Gamma S&F	Modello SAMBA TOP	N° I.T. 01_2017
Matricola 70611890	Oggetto MIGLIORIE VANO MOTORIZZATO

Motivo della modifica

Migliorare il funzionamento del *vano motorizzato* del Samba Top.

Modifica 1

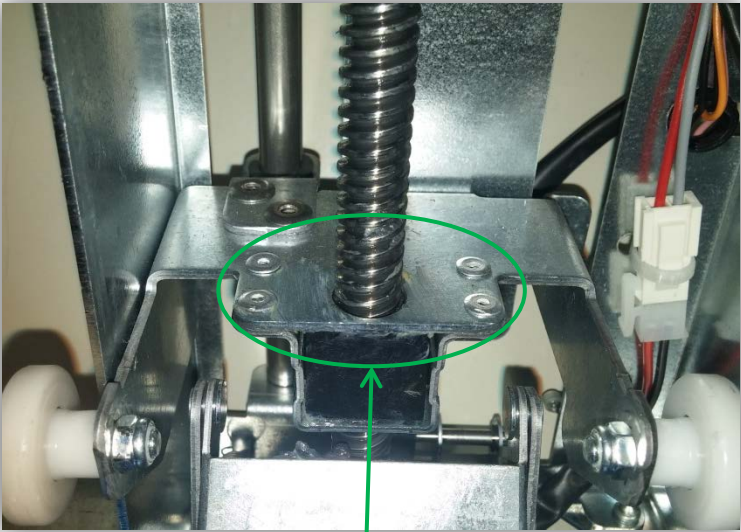
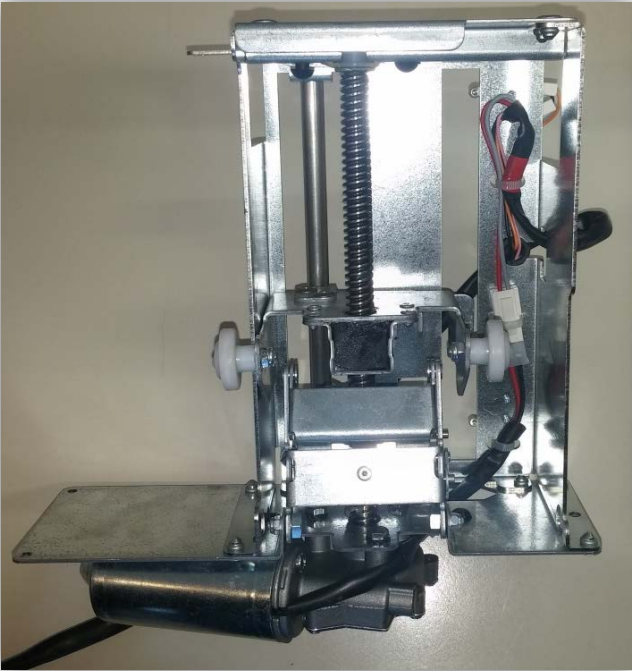
Nuovi rivetti in acciaio inox

Assieme motorizzazione vano modificato

Codice a ricambio invariato: 254781

Modifica 2

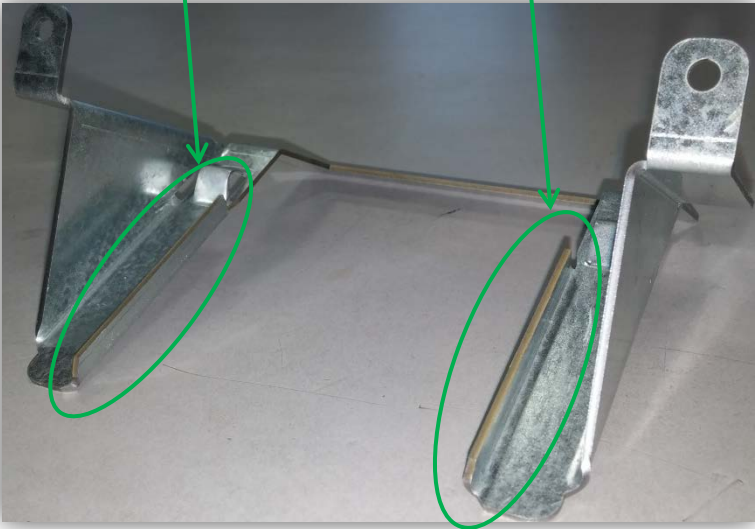
Nuova staffa per spinta vano

Staffa per spinta vano pre-modifica

Aggiunte **due pieghe** (vedi la pagina seguente), che contengono le *due rotelle* dell'assieme motorizzazione vano.

Codice a ricambio: **255186**

Assieme motorizzazione vano modificato

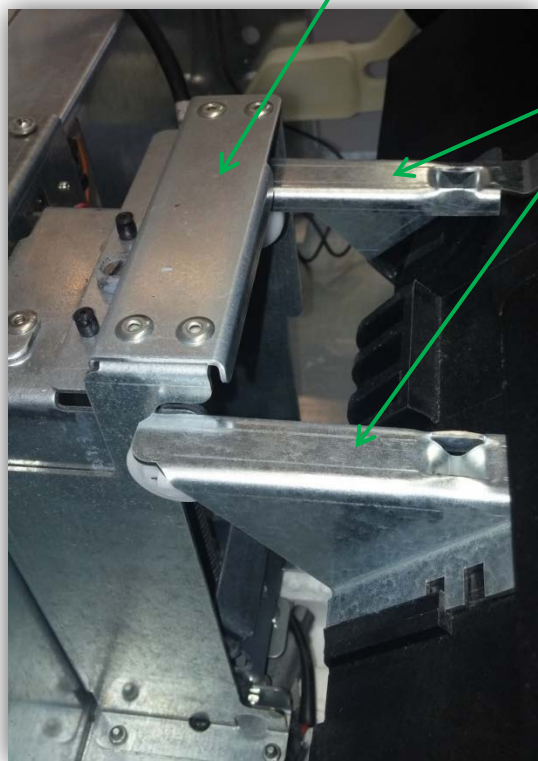
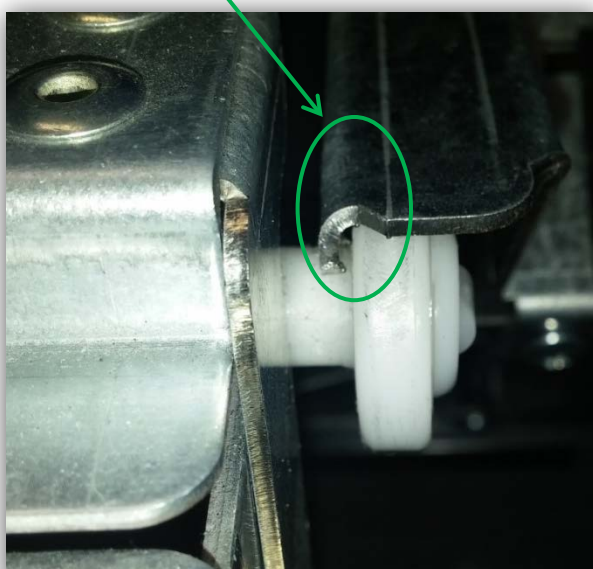
Nuova staffa per spinta vano

La nuova **piega** garantisce il contenimento della rotella

La nuova **staffa per spinta vano** e l'assieme motorizzazione vano modificato possono essere montati su macchine pre-modifica.
